Mémoire portant sur le projet de reconstruction de l'échangeur Turcot.

Annexe 3

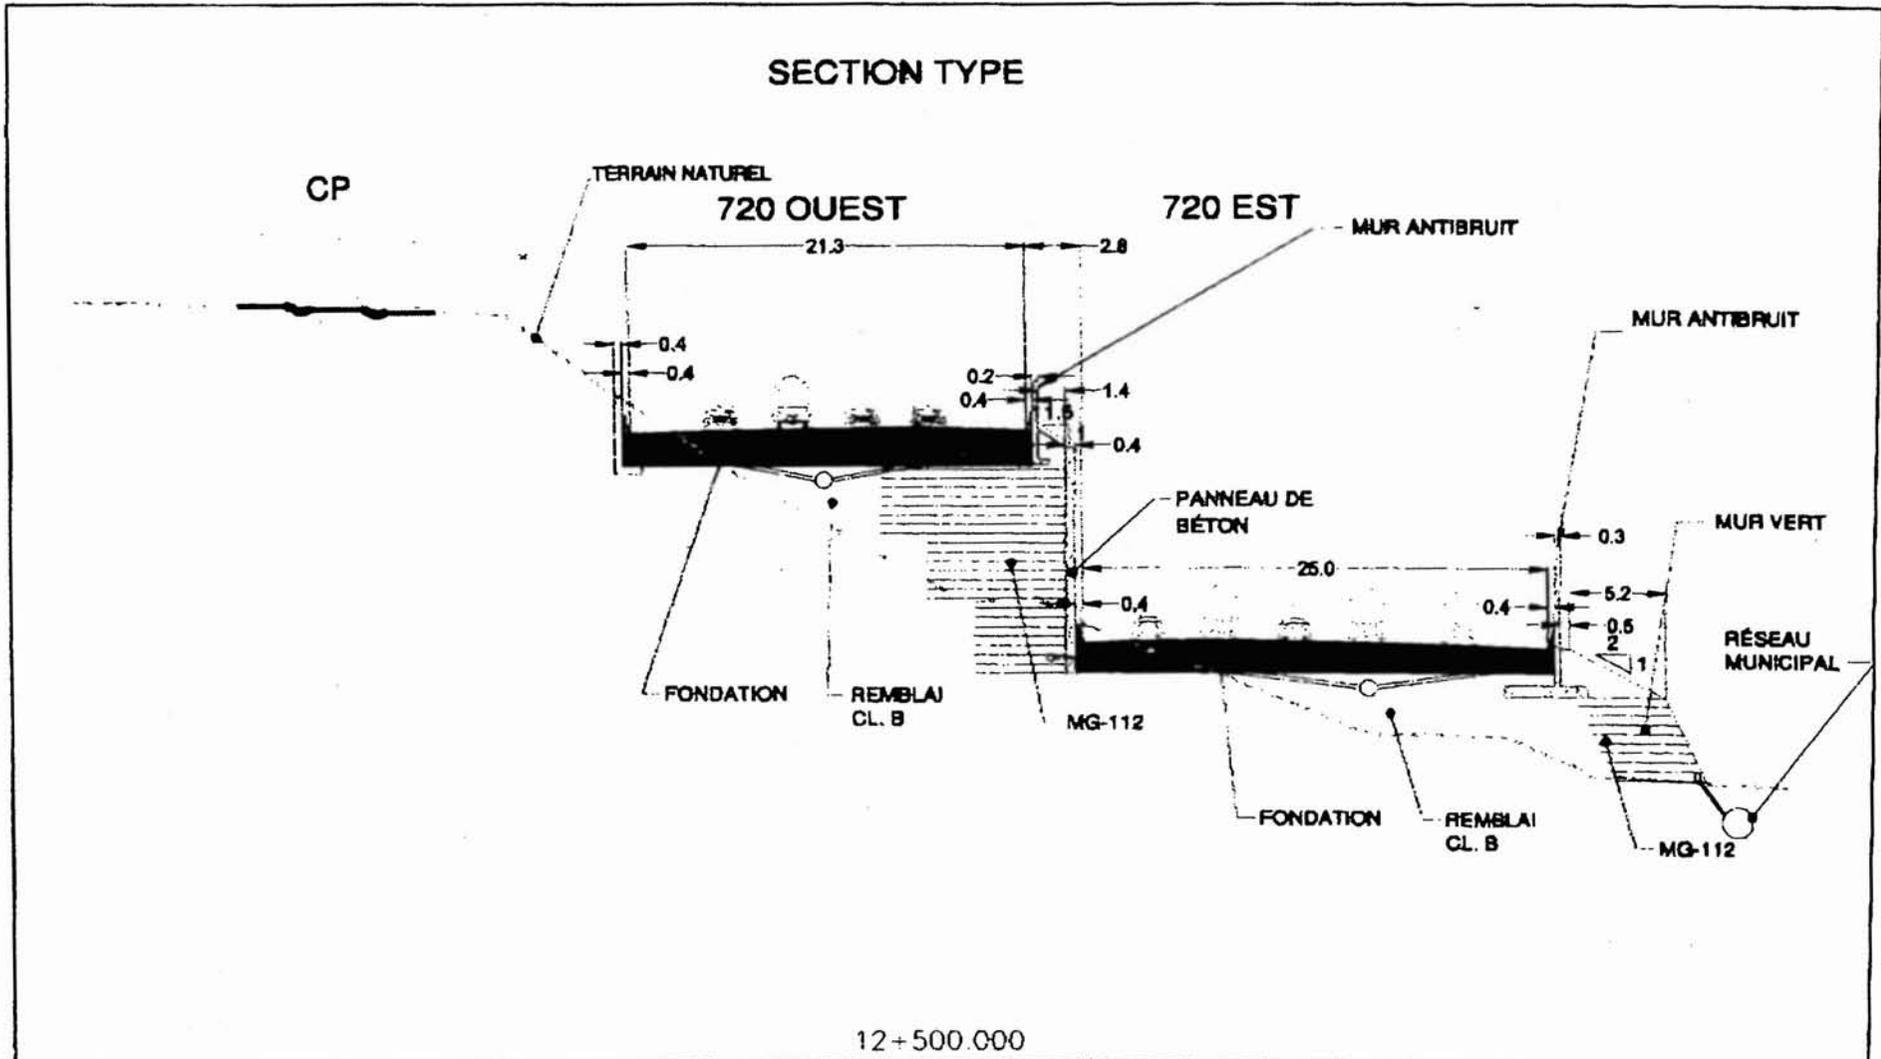
Toujours en regard de l'impact sonore du projet et en référence au graphique présenté en annexe 3 de ce mémoire, il me semble que la hauteur du mur antibruit prévu au sud de la 720 ouest soit insuffisante. Selon la graphique, on constate que la hauteur prévue est à peine égale à la hauteur d'un camion (peut-être même moins), ce qui me semble insuffisant pour bloquer la pollution sonore.

L'abaissement des structures routières dans le secteur 720 aurait également un impact sur l'aspect visuel des lieux. Selon le plan en annexe 3 de ce mémoire, nous remarquons qu'un petit mur vert est prévu mais la hauteur de celui-ci semble très petite: la hauteur de ce petit mur vert s'arrêterait au pied de la 720 est, soit au pied de la structure routière la plus basse. Ainsi, aucune mesure ne semble prévue pour améliorer l'aspect visuel des deux structures routières avec leurs rebords en béton et les murs antibruit sans doute en béton également (cela n'est pas spécifié). Je crois que la présence de ces nombreux murs de bétons qui longeraient, suite à l'abaissement de la 720, la rue Richelieu,

risque grandement de créer un aspect visuel froid et dur (béton gris). Y aurait-il de la végétation (capable de survivre dans ces conditions) pour créer un écran visuel?
